SPARC Enterprise
M3000/M4000/M5000/M8000/M9000
サーバ

プロダクトノート XCP 1121 版

図 6.5 マザーボードユニットの取外し

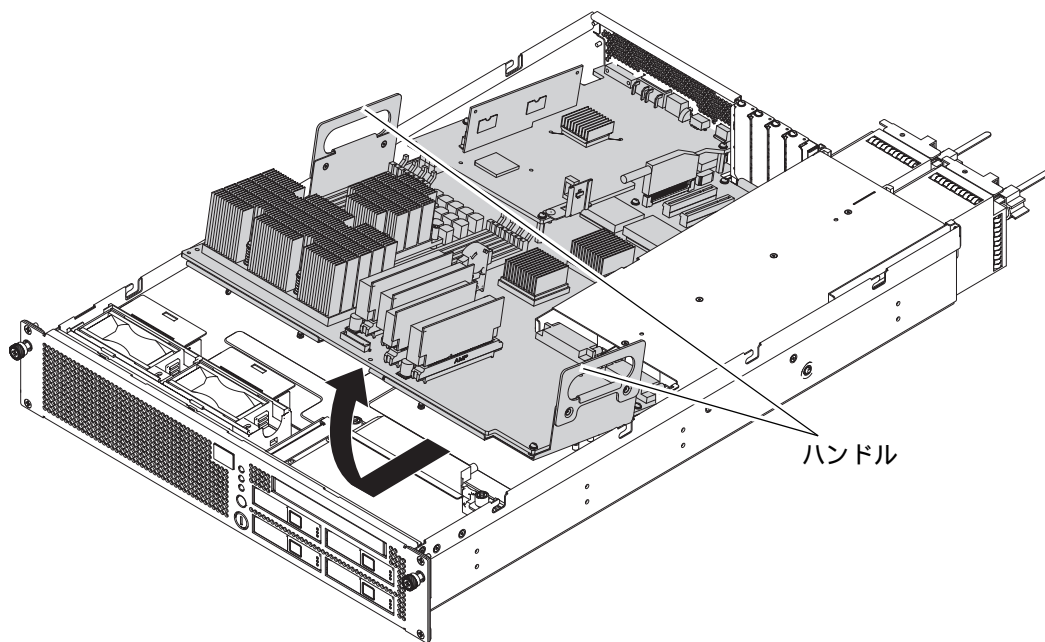
マニュアル	ページ	変更内容
SPARC Enterprise M3000 サーバ サービスマニユ アル	1-3	「1.2.1 電気に関する安全上の注意事項」に以下の注意が追加 されます。 注意 - 保守を行う場合は電源コードを抜いてください。2 極 / 中性線にヒューズを使用しているため感電のおそれがあります。
	6-7	「6.2 マザーボードユニットの取外し」の図6.5 マザーボードユ ニットの取外しに変更されます。詳細は「 マザーボードユニット の取外し 」を参照してください。
	B-1	「B.1 本体装置の概要」の表B.1 FRUリスト内に以下の脚注が追 加されます。 MEMRやDDCなど、FRU以外のコンポーネントを取り外した り、交換したりしないでください。この行為により、フィールド からの返却部品を診断 / 交換する、修理工場での作業に支障をき たします。

- マザーボードユニットの左右にある半透明のハンドルを持ち、手前にスライドしながら引き上げます。

M9000サーバの設置エリア

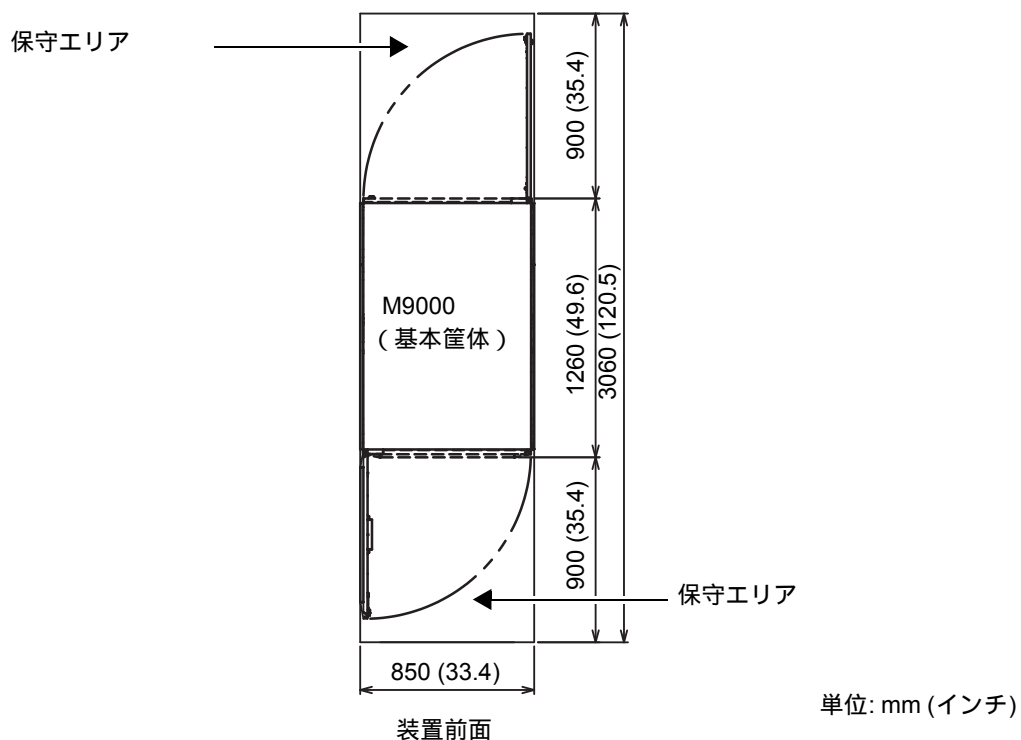
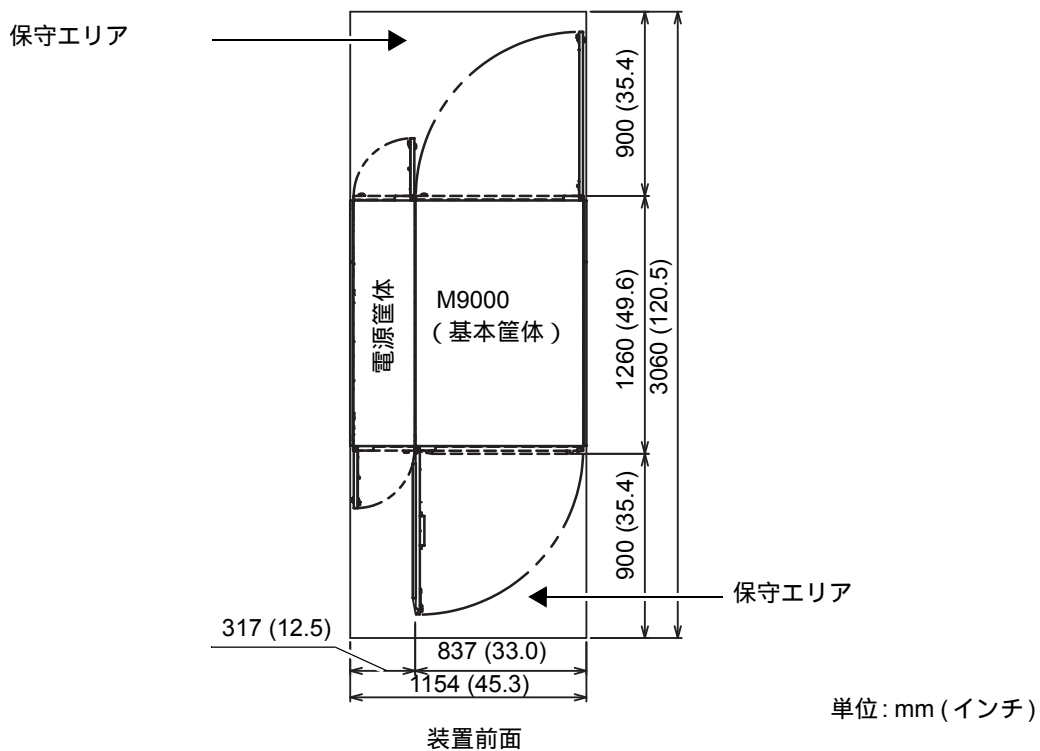
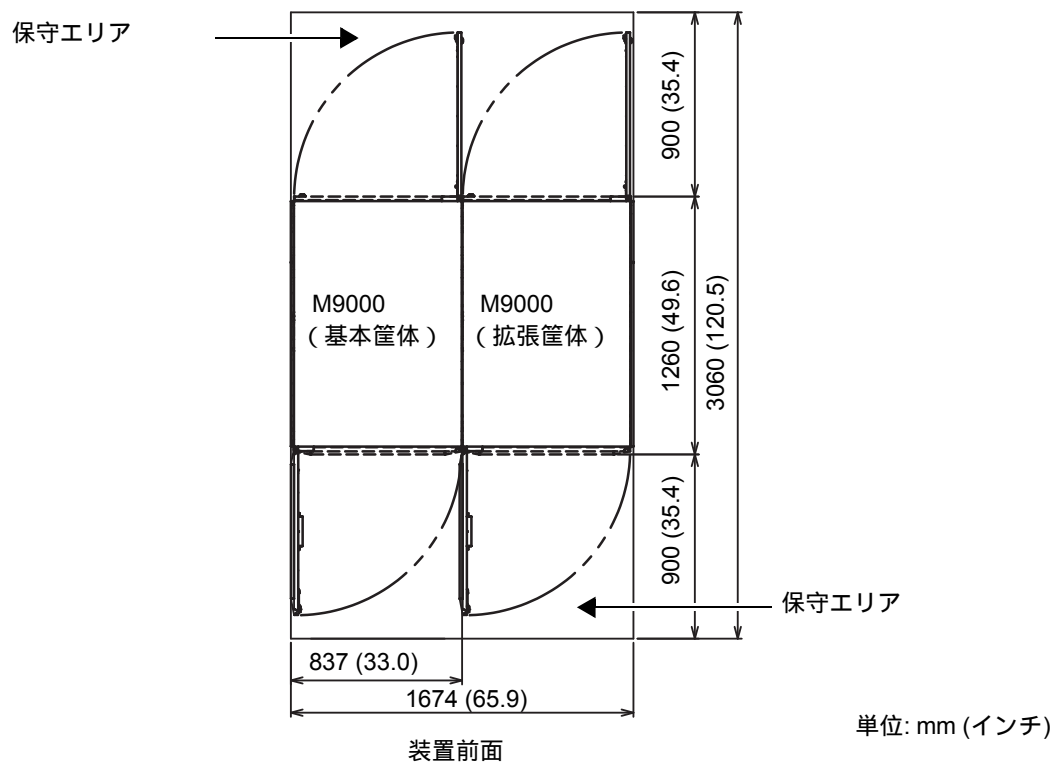
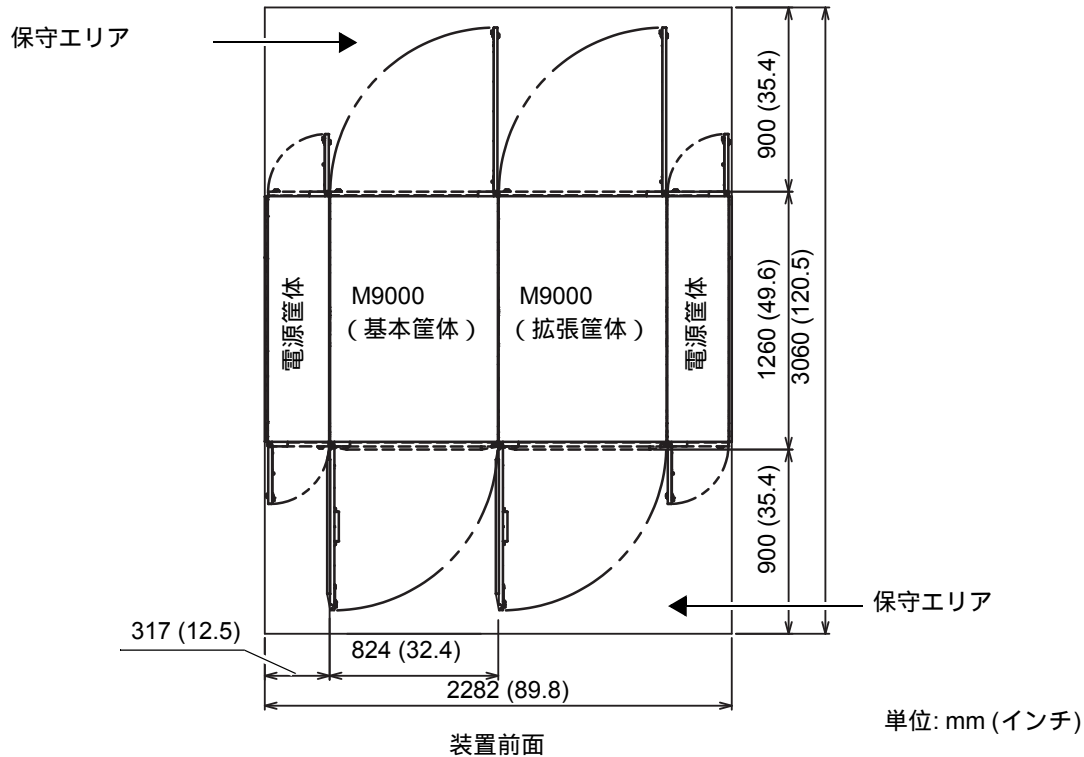
マニュアル	ページ	変更内容
SPARC Enterprise M8000/M9000サーバ設置計画マニュアル	1-13	「1.2.4 本体装置の設置 (スペース) 」の図1.13から図1.16にある一部のインチ表記が訂正されます。詳細は「 M9000サーバの設置エリア 」を参照してください。
	1-25	固定金具と耐震台足の手配仕様は、125ページの「 耐震対策 」を参照してください。
SPARC Enterprise M8000/M9000サーバサービスマニュアル	7-3	図7.4で示されているI/Oユニット (IOU) の実装位置が訂正されます。詳細は「 I/Oユニット (IOU) の実装位置 」を参照してください。
